改善箇所説明図

改善内容

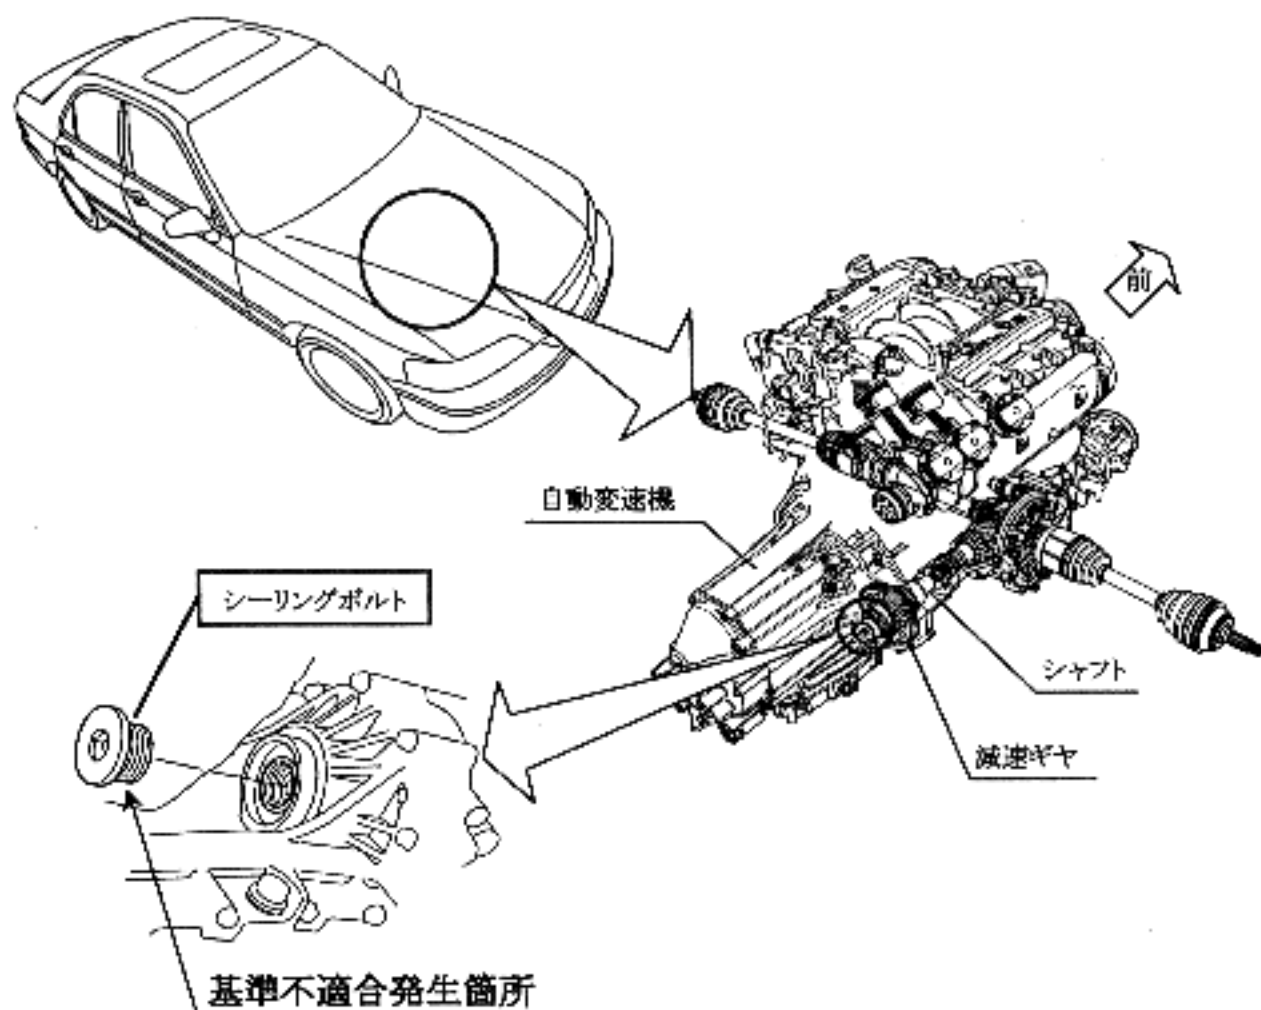
自動変速機において、減速ギヤ用シャフトのシーリングボルトのシーリング方法が不適切なため、高速走行時に減速ギヤとシャフトの連結部がたわむことにより、当該シーリングボルトのシーリング剤が繰り返し衝撃を受けてゆるみ、最悪の場合、減速ギヤ用シャフトが抜け走行不能となるおそれがある。

改善前	改善後
 シーリング剤塗布あり	リング追加  シーリング剤塗布なし ※寸法、外観色は同一

全車両、シーリング剤をリングに変更したシーリングボルトと交換する。

識別: シーリングボルトに黄色ペイントを塗布する。
